La Défense, le 24 JAN. 2024

Réf : SEVS-SDPP2-24-01-009

**AVIS DE L'AUTORITÉ ENVIRONNEMENTALE
relatif au projet de construction d'un centre pénitentiaire et sur la mise en
compatibilité du PLU de Vannes (56)**

Figure 3 – Synthèse des contraintes et scénario d'implantation retenu (variante 1) (Etude d'impact p 56)

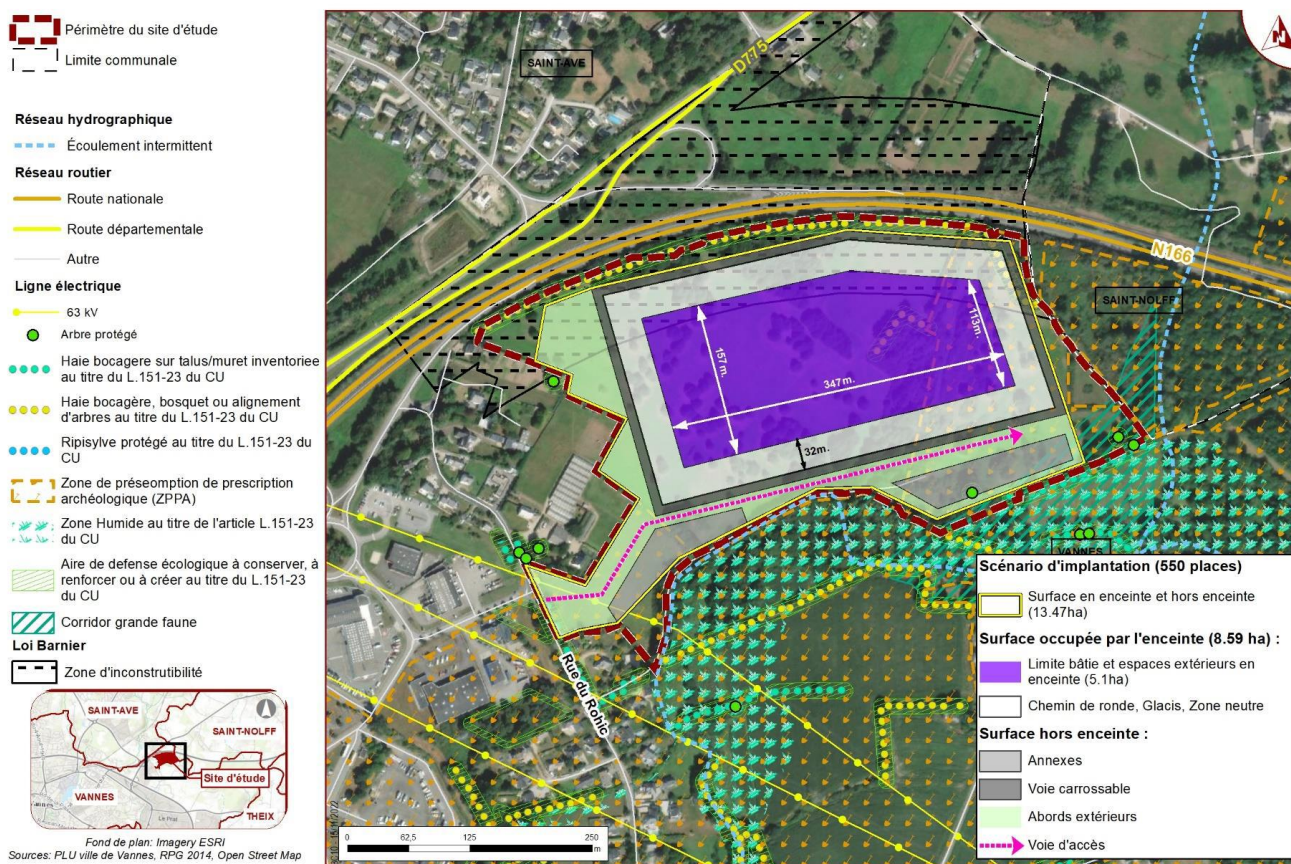
Bien que le plan-masse définitif du projet ne soit pas encore défini à ce stade, le dossier justifie un choix d'implantation parmi trois variantes. Les variantes 1 et 2 sont identiques quant à la disposition de la zone « *en enceinte* » et des aménagements « *hors enceinte* », pour une emprise totale du projet de 13,47 ha ; et diffèrent simplement par l'emplacement de la porte d'entrée logistique. La variante 3 propose une emprise de la zone « *en enceinte* » plus réduite, pour une superficie totale du projet de 11,68 ha, évitant ainsi la suppression d'un arbre et de 90 m linéaires de haie bocagère protégés au PLU. C'est la variante 1, plus étendue, qui est retenue (voir figure 3). D'après le dossier, ce choix permet un plan masse plus aéré qui limiterait les nuisances sonores et les fréquentations malveillantes en isolant davantage les détenus de l'extérieur. Le maître d'ouvrage présente cette variante

d'aménagement comme un scénario non définitif, en particulier concernant les aménagements « hors enceinte »¹¹.

Figure 4 – Périmètre de sécurité du centre pénitentiaire et situation par rapport à la RN 166 (dossier Entrée de ville p 40)

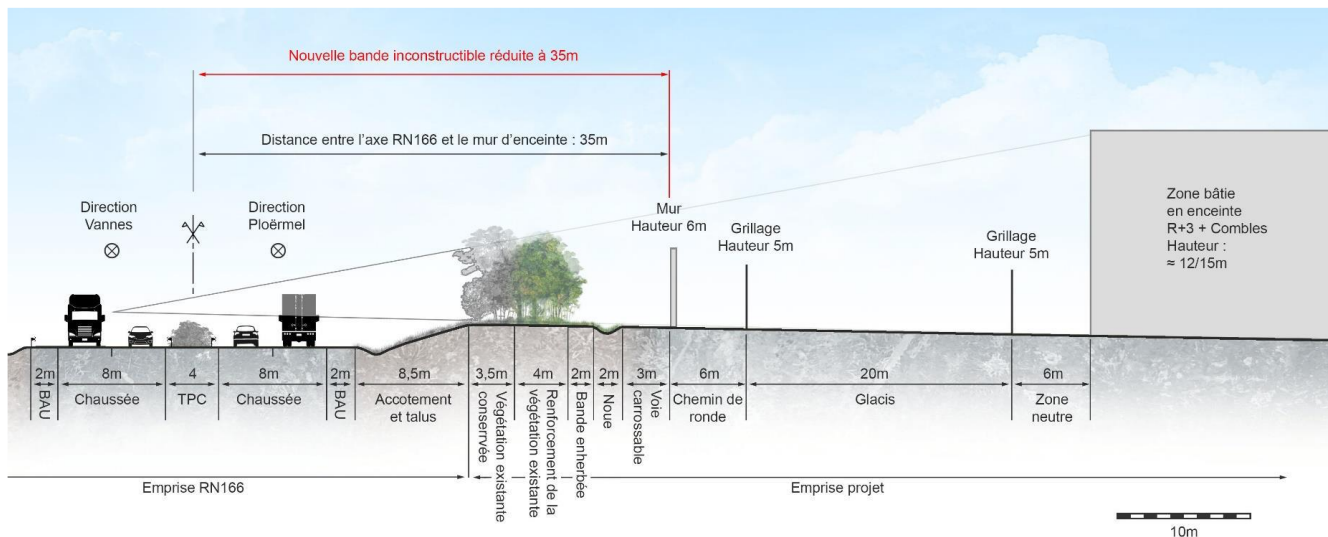
Du fait de la localisation du projet, la population carcérale sera exposée à des polluants (en particulier NO_2 et PM_{10}), mais le niveau d'exposition n'est pas évalué. Comme mesure de réduction, le maître d'ouvrage propose l'adaptation de l'organisation spatiale du projet, de façon à favoriser l'éloignement des bâtiments par rapport à la RN 166. Pourtant, le projet nécessite au contraire de déroger à la marge de recul inconstructible « loi Barnier » autour de la RN 166, en réduisant cette marge de 100 à 35 m (voir figure 4). Le dossier « entrée de ville », qui justifie cette dérogation, ne propose pas de mesures supplémentaires concernant les enjeux sanitaires d'expositions aux nuisances sonores et à la pollution atmosphérique générées par le trafic automobile alors que l'article L. 111-8 du code de l'urbanisme qui prévoit la possibilité cette dérogation prévoit la prise en compte des nuisances. A ce stade, l'organisation spatiale définitive du projet n'est pas connue.

L'autorité environnementale recommande de mieux évaluer l'exposition de la population carcérale aux polluants et de justifier comment l'organisation spatiale du projet pourrait permettre de réduire cette exposition.

L'autorité environnementale recommande de justifier la cohérence de l'objectif d'éloignement des bâtiments par rapport à la RN 166, tout en réduisant la marge d'inconstructibilité autour de cette même route. Elle recommande d'évaluer les incidences de la réduction de la marge d'inconstructibilité dans l'étude d'impact, au regard des enjeux sanitaires d'exposition aux nuisances sonores et à la pollution atmosphérique.
